PARC EOLIEN CHAMP DES VIGNES

Commune de Fontenay (36)

Réponses du maître d'ouvrage à l'avis de la Mission Régionale de l'Autorité Environnementale

Janvier 2021

Pose de réseaux HTA

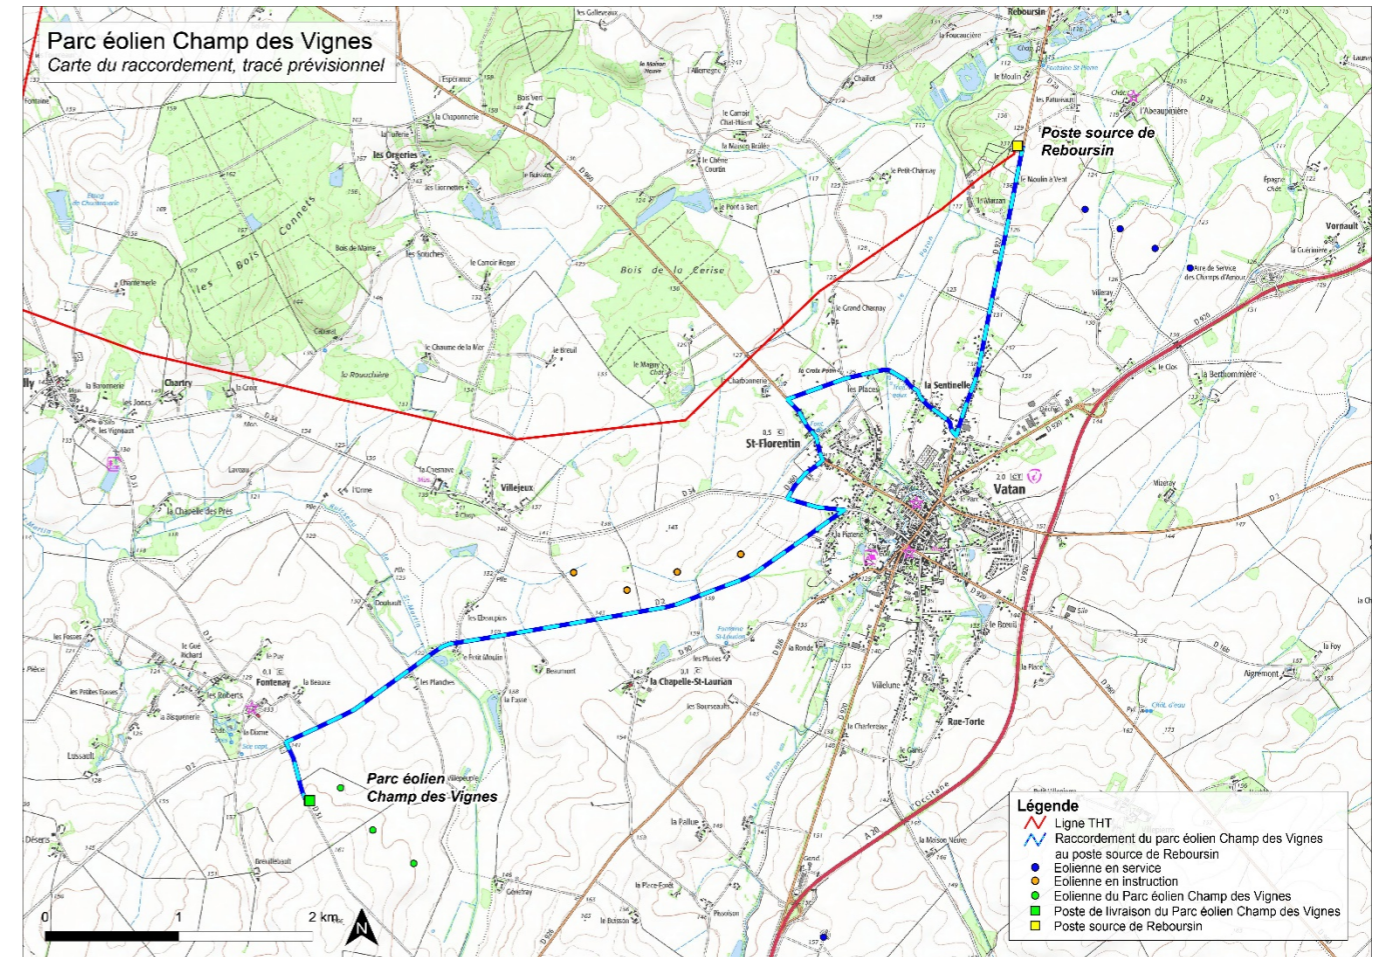
L’autorité environnementale recommande de préciser le tracé du « raccordement du parc éolien au réseau électrique » et de compléter l’évaluation environnementale en conséquence.

Les règles de l’art préconisent généralement l’enfouissement du câblage à environ 80 cm de profondeur, dans une couche de sable et signalé par un filet avertisseur. Le câblage utilisé relève de la norme NF C 33-226 pour la distribution publique moyenne tension HTA 12/20 kV. Les tranchées creusées pour y loger le câblage font environ 40 cm de large.

Le câblage peut être installé à proximité d’autres réseaux existants (télécommunication, électrique, eau etc.) moyennant une distance d’éloignement qui n’excède généralement pas 50 cm (le câblage NF C 33-226 est isolé). Comme le décrit l’étude d’impact en p.251, les travaux de pose du câblage peuvent être réalisés de 2 manières différentes :

- Soit par pose traditionnelle lorsqu’il y a la présence d’autres réseaux enterrés, la tranchée étant réalisée en préalable à la pose à l’aide d’une pelle mécanique ; le câble est ensuite déroulé au sol ou directement dans la tranchée, et sablé avant d’être remblayé avec les matériaux extraits de la tranchée. Ce remblaiement ne pourra être réalisé qu’une fois le câble ou une section de câble déroulé ;

- Soit par pose mécanisée à la trancheuse à disque, le long des chemins d’exploitation, dans des zones très linéaires, où l’on ne croquera ni réseaux existants (gaz, adduction d’eau, assainissement), ni liaisons de télécommunication (téléphone ou fibres optiques), ni liaisons électriques. Cette technique de pose très rapide, permettant de hauts rendements (de l’ordre de 1 000 m par jour), présente l’intérêt de ne pas laisser de tranchées ouvertes après la pose du câble. La fouille est immédiatement et automatiquement comblée durant l’opération.

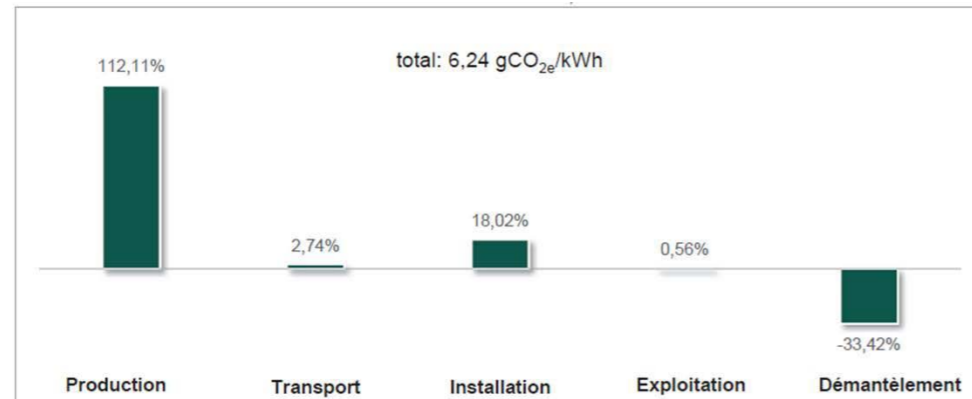
L’Autorité Environnementale recommande de vérifier les calculs d’émissions de gaz à effet de serre évitées du fait du projet.

Afin d’estimer ces émissions, l’analyse du cycle de vie d’une éolienne sensiblement identique à celle du projet (éolienne E-138 EP3) a été utilisée. L’empreinte carbone de l’éolienne sur sa durée d’exploitation (25 ans) est d’environ 6,24 g eq CO2 par kilowattheure produit. Ce chiffre comprend l’ensemble des émissions « eq. CO2 » de l’ensemble du cycle de vie d’une éolienne comme décrit dans le schéma ci-après.
